Oggetto: [ID_VIP: 5734] - Procedimento Unico Ambientale relativo al progetto di parco eolico denominato “Bruno”, con realizzazione di 7 aerogeneratori e relative opere di connessione, di potenza complessiva di 42,7 MW da realizzarsi nei Comune di Venosa (PZ) - proponente Millek s.r.l. - Osservazioni al parere Regione Basilicata, Ufficio Pianificazione Territoriale e Paesaggio, acquisito al Protocollo MASE nr 54642 del 6.04.2023

Oggetto: **ID_VIP:5734 Progetto per la realizzazione di un impianto eolico, ai sensi dell'art.27 del D.Lgs. 152/2006, costituito da 7 aerogeneratori e relative opere di connessione, per una potenza complessiva di 42,7MW, da realizzarsi nel Comune di Venosa(PZ), con cabina di consegna da realizzarsi nel Comune di Montemilone(PZ), denominato "Bruno".**

Parere

Fig. A - B: Distanze minime tra aerogeneratori.

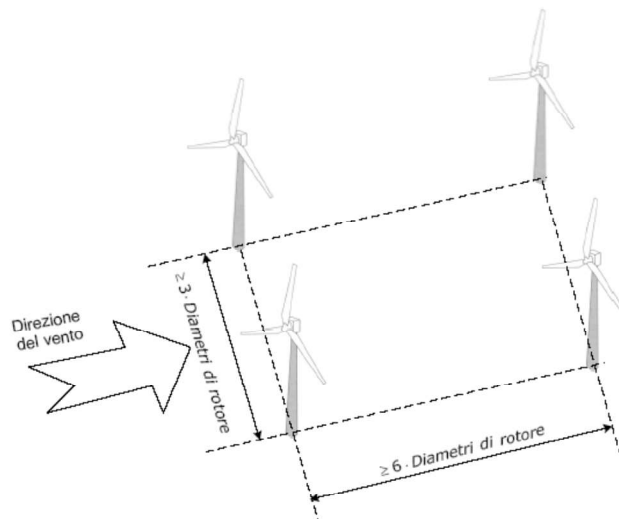
Per impianti che si sviluppano su file parallele e con macchine disposte in configurazione sfalsata la distanza minima fra le file non può essere inferiore a 3 diametri di rotore (Fig. A - B).

Planimetria interferenze con il Parco Eolico "BRUNO"
proponente: Millek S.r.l.

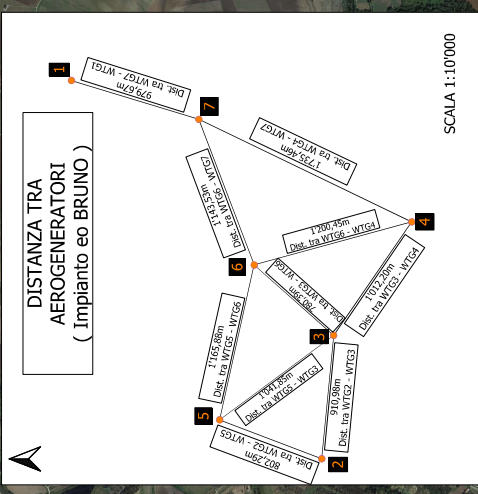
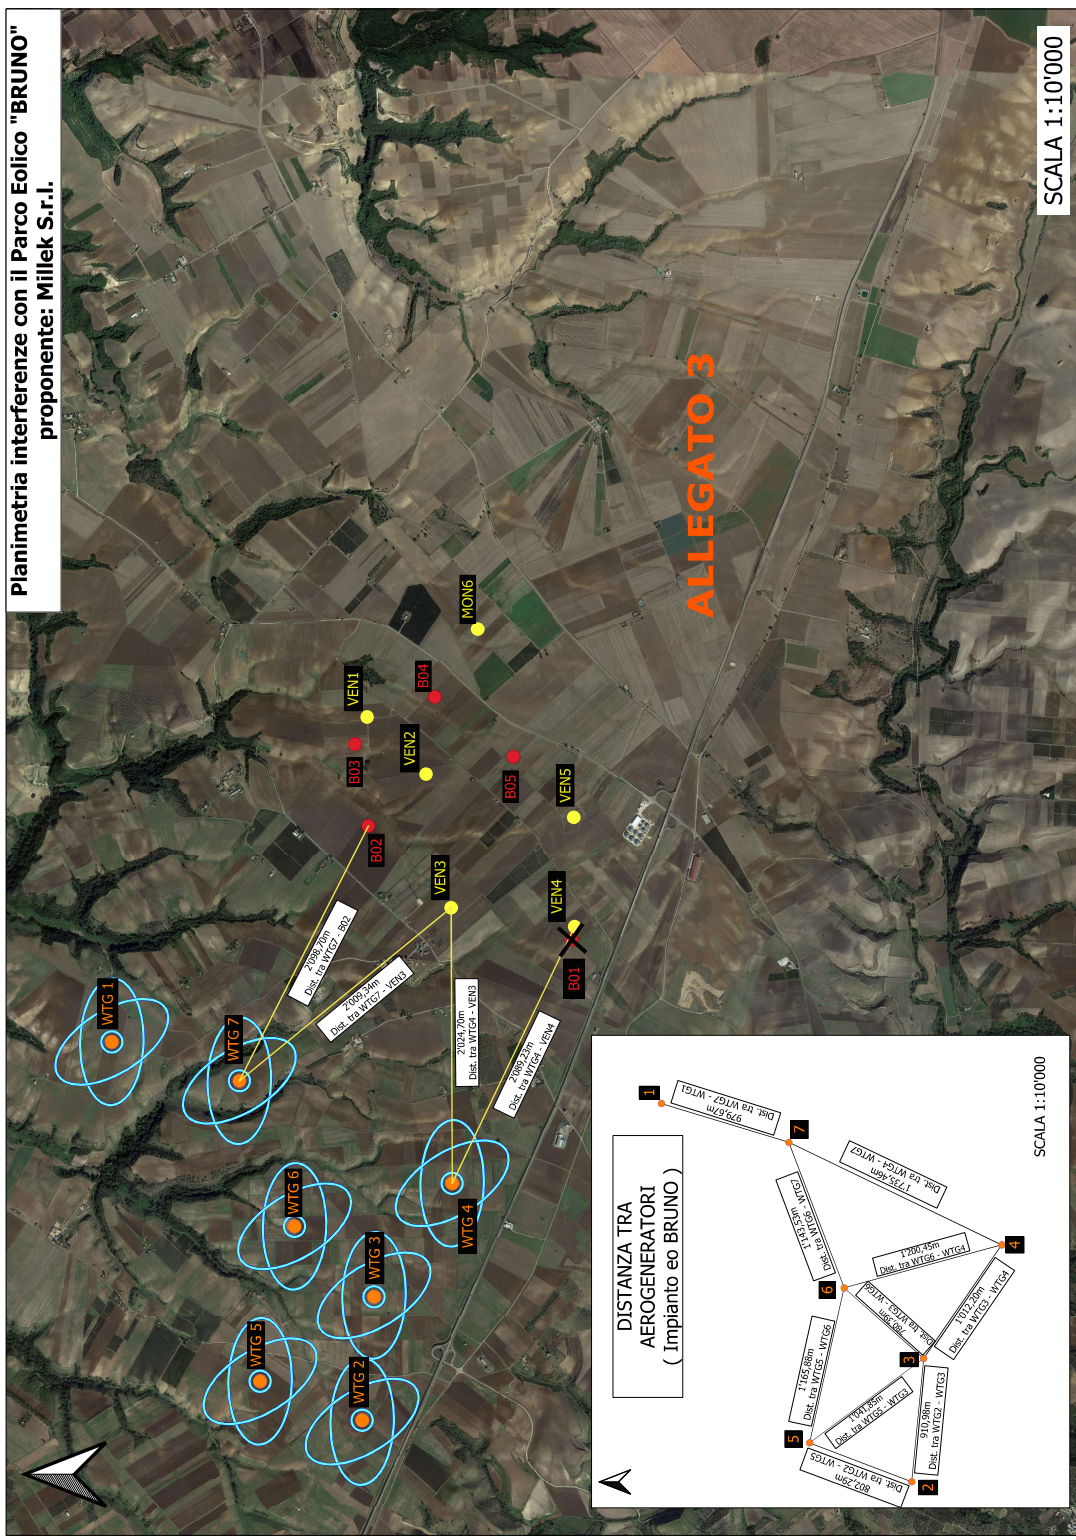
- a) gli intervalli tra gli aerogeneratori del progetto in esame, risultano ben più ampi dei 3 rotori (155 mt per singolo aerogeneratore a progetto, quindi 465 mt in totale) previsti per layout che si “sviluppano su file parallele e con macchine disposte in configurazione sfalsata”. Anche l’intervallo di 6 rotori quindi 930 Mt, richiesto per gli aerogeneratori disposti su file parallele (quindi tra WTG 2 e 4 e tra WTG 5 e 6) risulta ampiamente rispettato (cfr. All 3).

- b) le distanze tra gli aerogeneratori a progetto e quelli degli impianti in fase di autorizzazione con protocollo VIA/PUA antecedenti il nostro, risultano superiori a 2 Km, pari al doppio dell’intervallo richiesto per gli impianti in fase di esercizio (cfr. All 3).

Planimetria distanze impianti eolici in esercizio e autorizzati con il Parco Eolico "BRUNO"
proponente: Millek S.R.L.

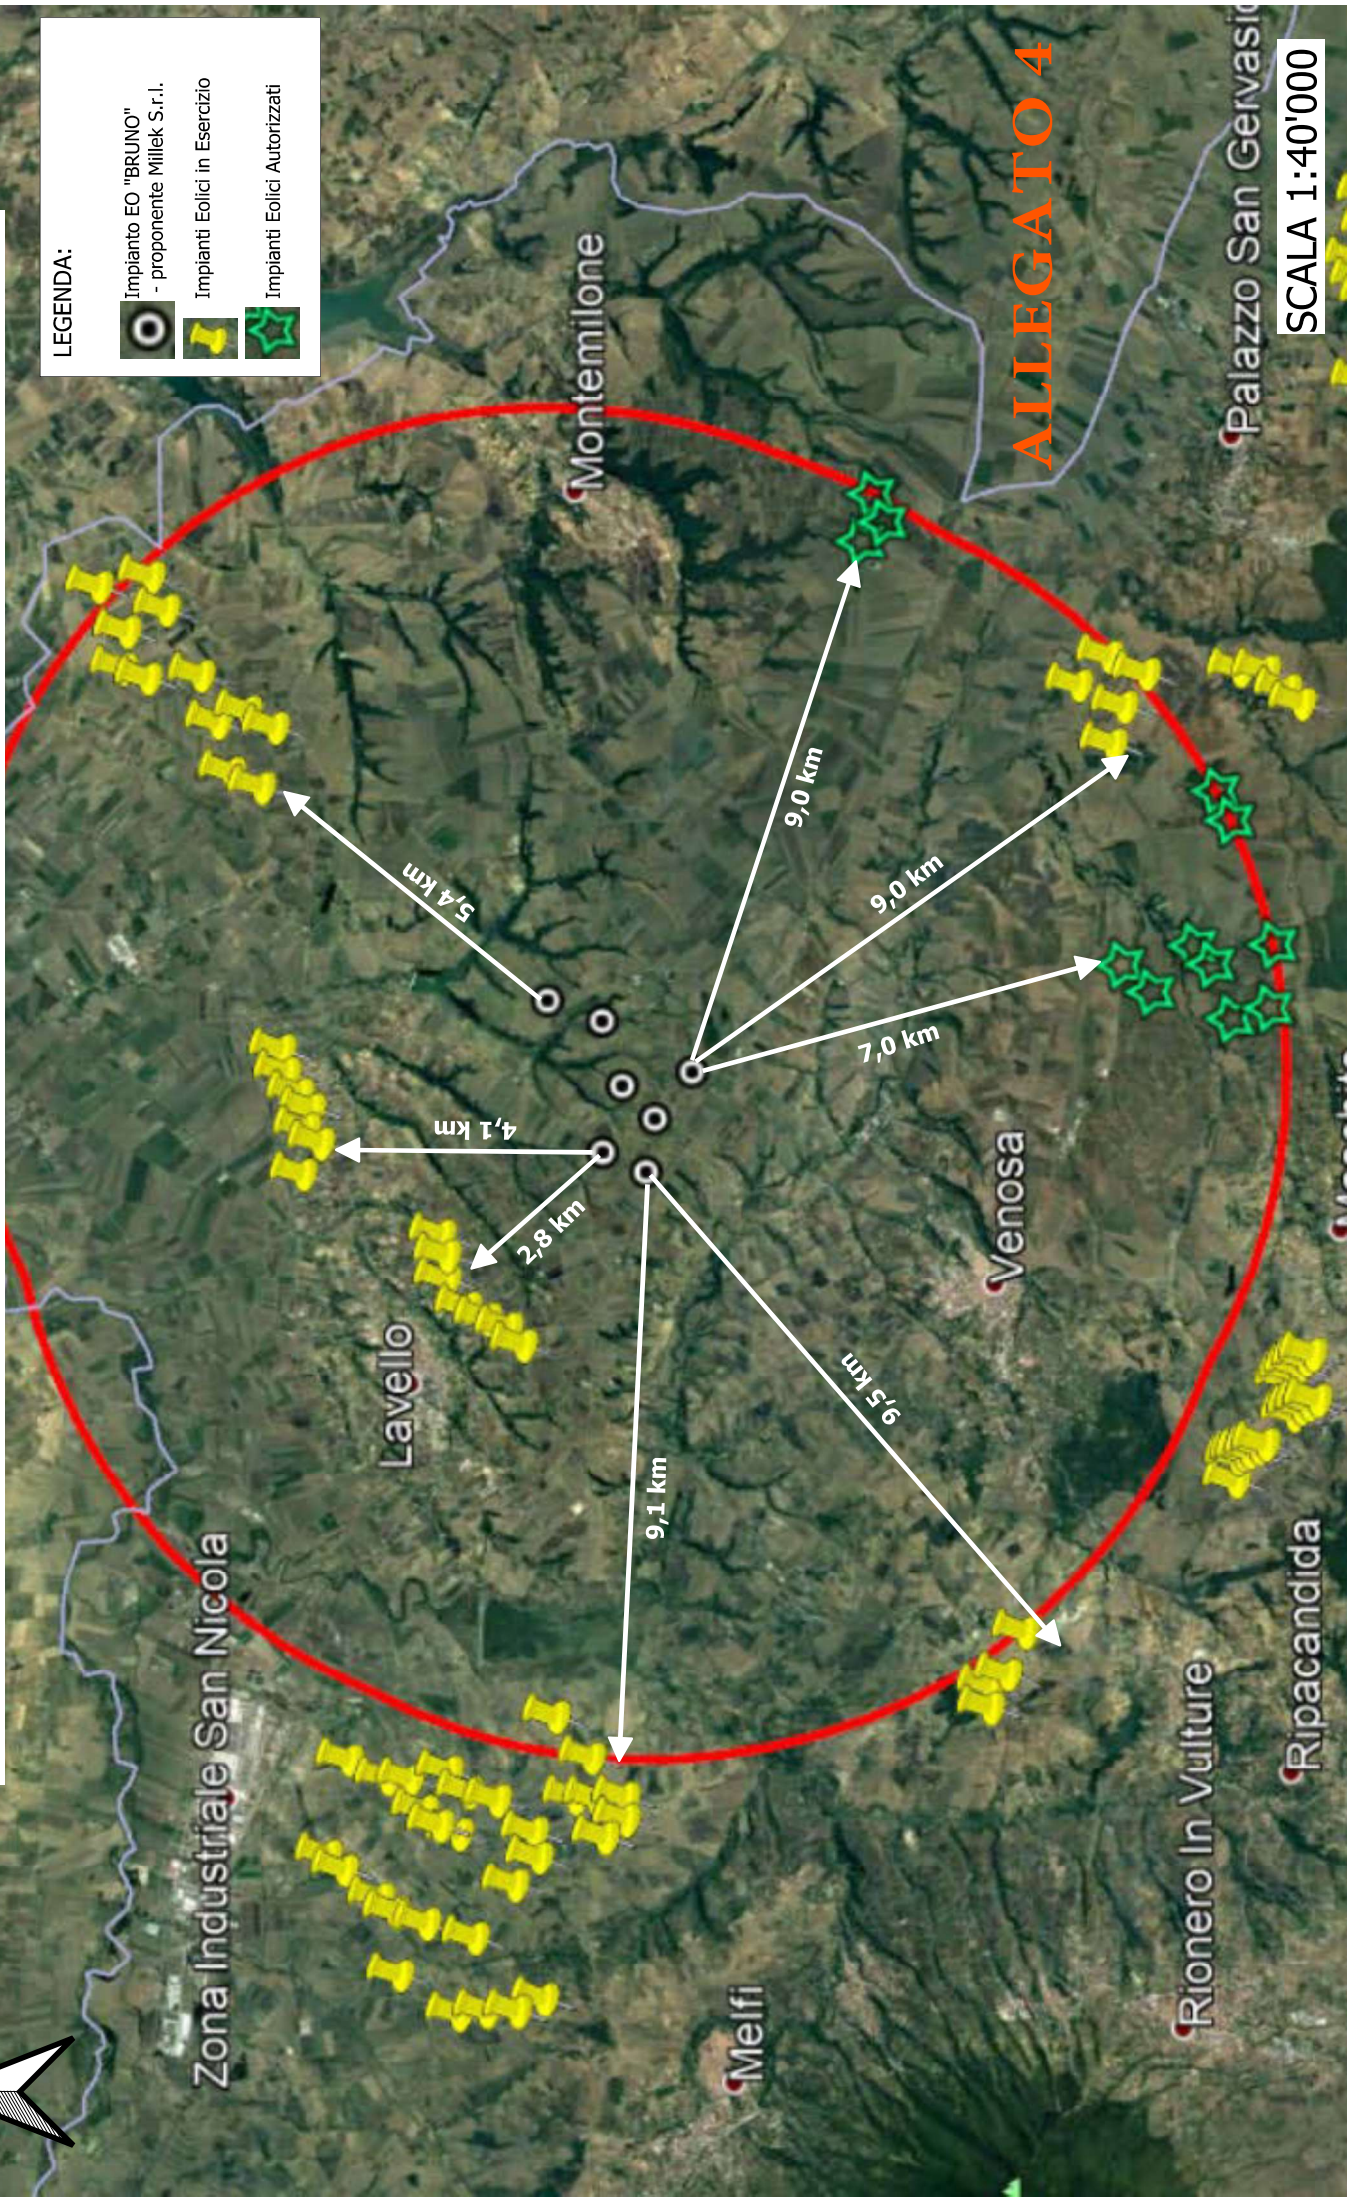
- c) la distanza minima tra gli aerogeneratori a progetto e gli impianti in esercizio o autorizzati è pari a 2,8 Km quindi quasi il triplo della distanza di 1 Km prevista dalla normativa regionale (cfr. All 4)
